3号機使用済燃料プール非常用注水手段について

2017年6月8日

東京電力ホールディングス株式会社

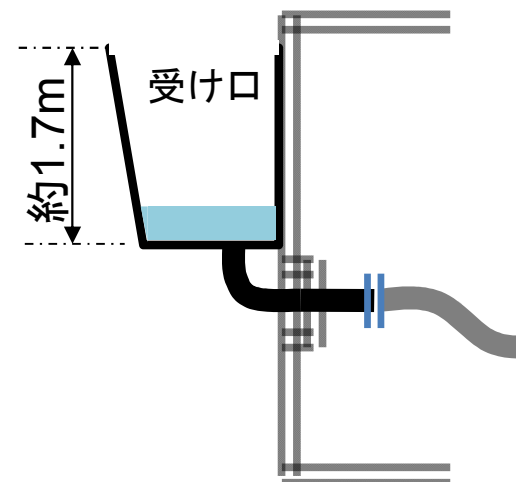
C P車による直接注水に比べ、注水口経由の注水は流量が制限される恐れが無いか説明すること。

- ▶ 下記の式により評価すると、呼び径200Aの配管を通じて160m³/h（C P車による定格注水量）を通水するのに必要な水頭差は0.15m。
- ▶ 受け口は約1.7mの高さを有していることから、160m³/h以上の流量で通水することが出来る。

$$Q = \sqrt{2gh} \times S \times 3600$$

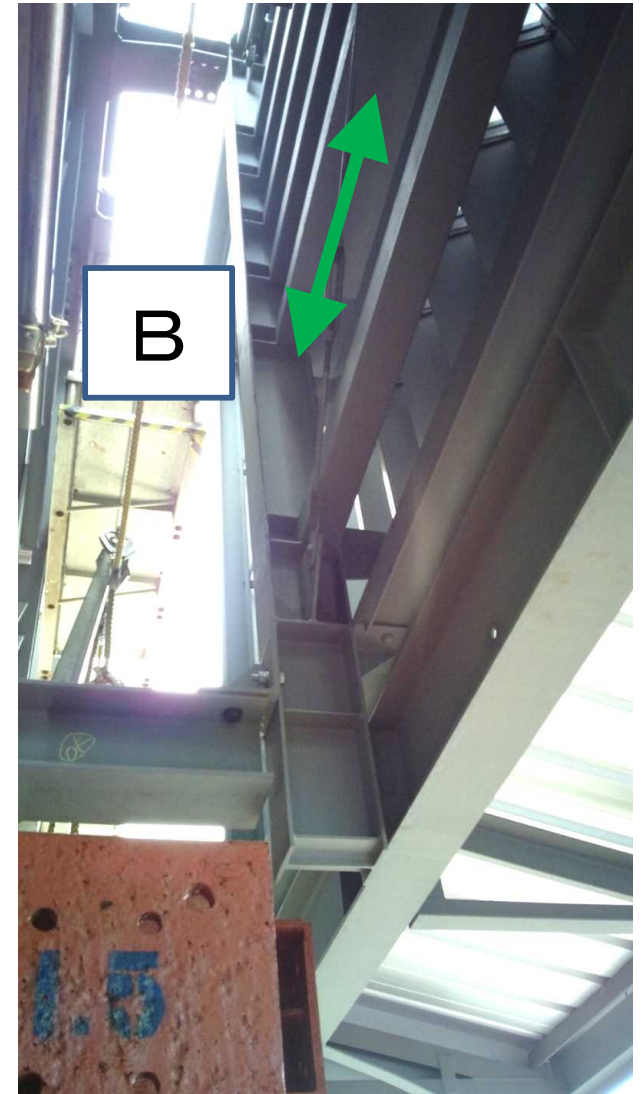
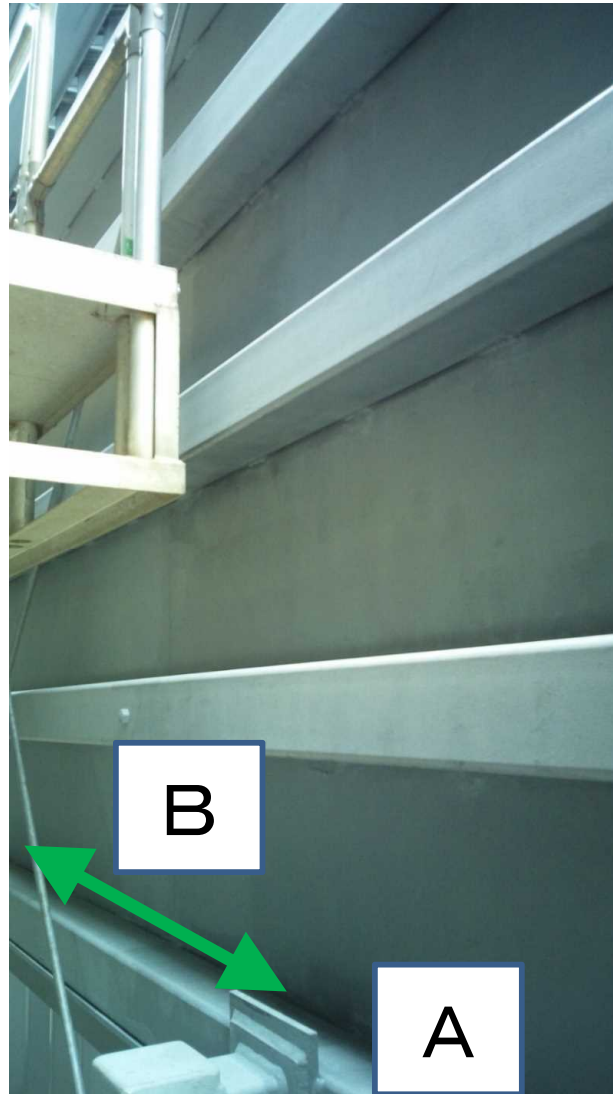
検討用地震動を想定したS F P注水対応について説明すること。

受け口や配管支持部の施工が理解出来る写真を示すこと。

- ▶ 既設配管が損傷した場合、コンクリートポンプ車を用いてSFPへの直接注水を行う。また、法面の崩落に備えて、重機にてアクセスルートが整備できるよう準備している。（2017/5/22 監視評価検討会にて説明）

- 原子炉建屋（使用済燃料プールの躯体含む）は、検討用地震(900Gal)に対して健全性を確保できる。しかしながら、検討用地震発生時に既設配管の損傷等により消防車・送水ポンプを用いた使用済燃料プールへの注水ができなくなることを想定し、使用済燃料プールへ直接の注水手段を準備している。
- 使用済燃料プールへの直接注水はコンクリートポンプ車を活用する。コンクリートポンプ車は既設配管からの注水が困難な場合に備えて、従来より保有している。
 - 注水操作は原子炉建屋5階（使用済燃料プール近傍）へ作業者が立ち入らずに実施可能である。ただし、2号機において、外部からの注水が困難な場合、原子炉建屋内階段を經由して消防ホースを使用済燃料プールまで敷設し、消防車にて注水する。
- 検討用地震(900Gal)時に想定される、コンクリートポンプ車のアクセスルートへの法面の崩落※に対処するため、重機にてアクセスルートが整備できるよう準備しており、コンクリートポンプ車による注水再開まで、2日以内に対応できるよう、人員を配備している。
 - アクセスルート整備は、最少崩壊場所で約4時間、最大崩壊場所で約12時間と評価
